Vorlage		Vorlage-Nr:	FB 61/1014/WP17-2
Federführende Dienststelle: Fachbereich Stadtentwicklung und Verkehrsanlagen		Status:	öffentlich
Beteiligte Dienststelle/n:		AZ:	
		Datum:	18.12.2018
		Verfasser:	Dez. III / FB 61/300
Zieglerstraße, Markierung von Schutzstreifen			
Beratungsfolge:			
Datum	Gremium	Zuständigkeit	
24.01.2019	Mobilitätsausschuss	Anhörung/Empfehlung	
30.01.2019	Bezirksvertretung Aachen-Eilendorf	Entscheidung

Erneute Ergänzungen zur Vorlage FB 61/1014/WP17

Anlage 1 - Zieglerstraße, Planung Schutzstreifen - Variante 2a

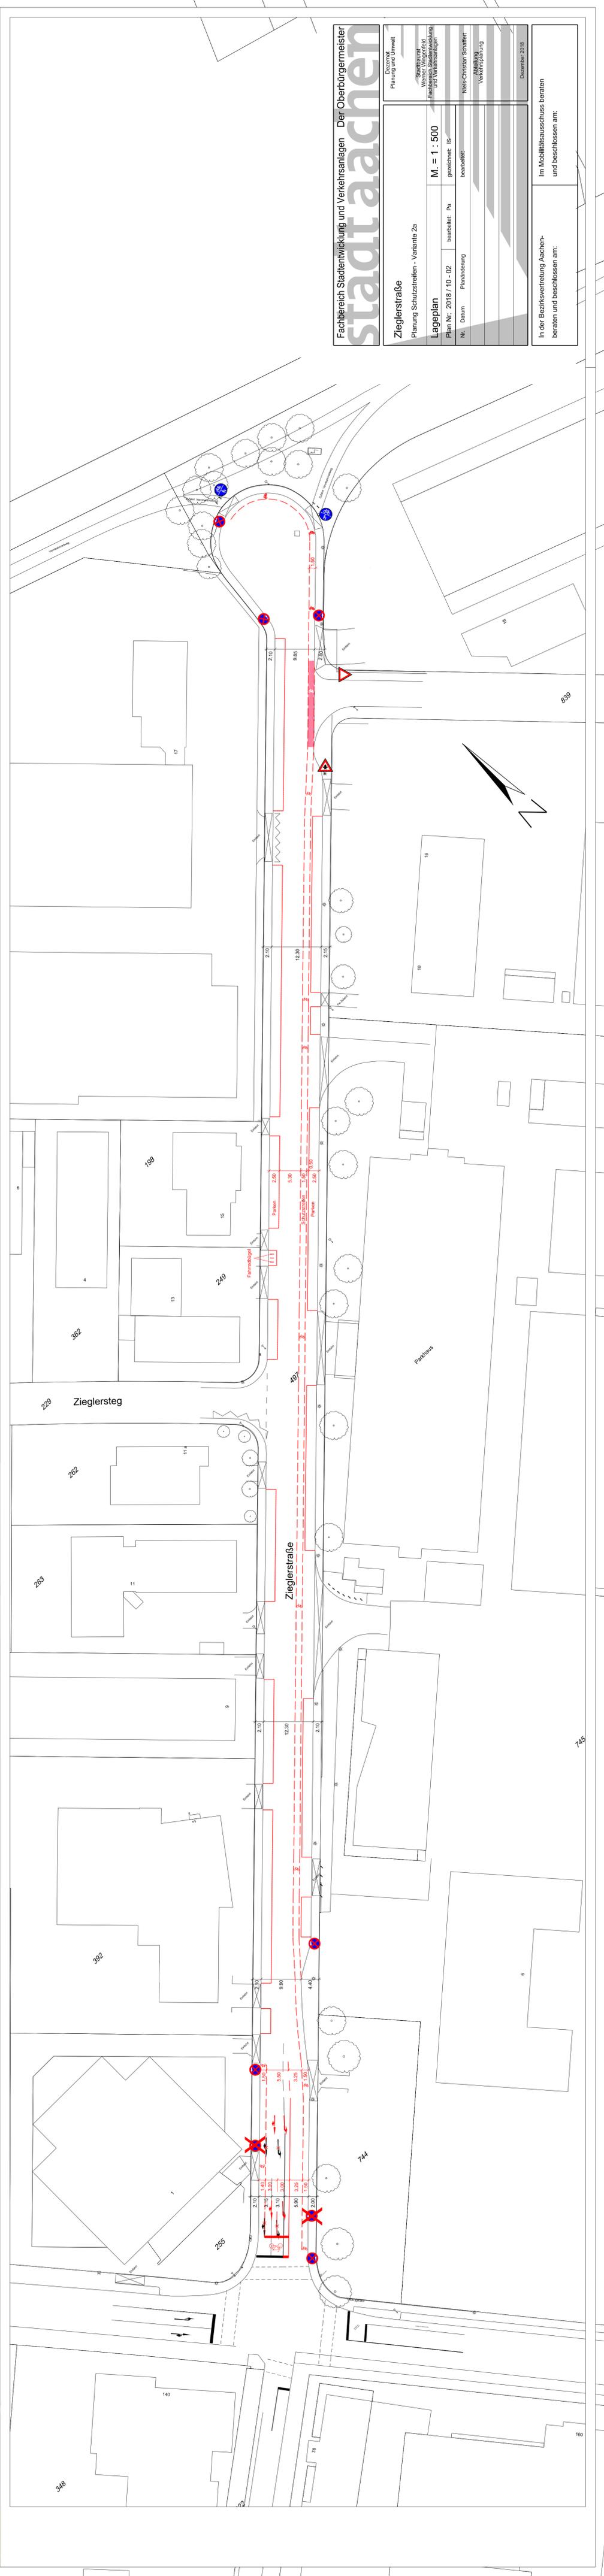
1) Aufstellung Stop-Schild am Einmündungsbereich Kaubendenstraße

2) Einrichtung eines Fahrradschutzstreifens auf der Nordseite der Zieglerstraße zwischen Ende Wendehammer und der Grundstückseinfahrt Hausnummer 17

3) Einrichtung einer Aufstellfläche für Radfahrer auf der Nordseite der Zieglerstraße auf Höhe des Fahrradparkhauses „Grünenthal“

4) Einrichtung von 2,00 m breiten Parkstreifen auf der Nordseite und von 2,50 m breiten Parkstreifen auf der Südseite der Zieglerstraße

Dem Vorschlag der Bezirksvertretung ein Stop-Schild (Zeichen 206) anstelle des geplanten Zeichens 205 (Vorfahrt gewähren) von der Kaubendenstraße kommend aufzustellen, kann nicht gefolgt werden. Nach der allgemeinen Verwaltungsvorschrift zur Straßenverkehrs-Ordnung (VwV-StVO) darf das Zeichen 206 nur angeordnet werden, wenn

Die oben genannten Einsatzkriterien werden an der Einmündung Kaubendenstraße/Zieglerstraße nicht erfüllt.

Das Aufstellen des Stop-Schildes kann rechtlich nicht begründet werden.

Die Roteinfärbung des Schutzstreifens im Kreuzungsbereich erhöht die Aufmerksamkeit der Verkehrsteilnehmer, die aus der Kaubendenstraße in die Zieglerstraße abbiegen.

Die Planung sieht keine Radverkehrsanlage auf der Nordseite der Zieglerstraße vor. Im Sinne einer kontinuierlichen Radverkehrsführung ist es nicht sinnvoll ein Schutzstreifenfragment gegenüber der Kaubendenstraße anzulegen. Aus Sicht der Verwaltung ist auch ein Haltverbot gegenüber der Kaubendenstraße nicht erforderlich, da die Restfahrbahnbreite neben parkenden Lkw 7,35 m beträgt.

Innerstädtisch wird das indirekte Linksabbiegen für Radfahrer in Aachen nur an lichtsignalgeregelten Knotenpunkten eingesetzt. Im Fall des indirekten Abbiegens wird der Radverkehr über die seitlich einmündende Straße bis zu einer Aufstellfläche geführt. Anschließend kann von dort die Straße überquert werden.

Im vorliegenden Fall handelt es sich um die Zufahrt in ein privates Parkhaus, nicht um eine Knotenpunktgestaltung. Darüber hinaus gibt es auf der Zieglerstraße bei einer werktäglichen Verkehrsbelastung von ca. 6.000 Kfz und einer zugelassenen Höchstgeschwindigkeit von 50km/h keine Notwendigkeit für eine solche Radfahrerschleuse.

Die Verwaltung wird die Situation jedoch nach der Markierung (Schutzstreifen und Parkflächen) beobachten und über die Ergebnisse berichten.

In der Zieglerstraße parkt regelmäßig eine größere Anzahl von Lkw, besonders nachts und am Wochenende im Rahmen der einzuhaltenden Lenkruhezeiten. Für diese ist das Anlegen von 2,50 m breiten Parkstreifen unbedingt erforderlich. Das Parken von Lkw auf nur einer Fahrbahnseite wird dazu führen, dass es zu verstärkten Sichtbehinderungen für ausfahrende Fahrzeuge der anliegenden Grundstücke auf der Seite des erlaubten Lkw-Parkens kommt.

Beim Ausbau der Zieglerstraße war der Begegnungsverkehr zwischen zwei Lkw bereits vorgesehen, denn die Restfahrbahnbreite zwischen parkenden Lkw beträgt 7,35 m.

Deswegen ist das Verbot des Lkw-Parkens auf der Nordseite der Zieglerstraße nicht sinnvoll.

Die Verwaltung empfiehlt aus Kostengründen auf die Markierung des Fahrbahnrandparkens auf der Nordseite zu verzichten. Das Parken ist wie heute auch ohne Markierung zulässig.

Im Ergebnis der Abwägung wird die optimierte Variante 2 (Variante 2a) mit einer Fortführung des Schutzstreifens und einer Rotmarkierung der Radfahrerfurt im Kreuzungsbereich Zieglerstraße/ Kaubendenstraße empfohlen.
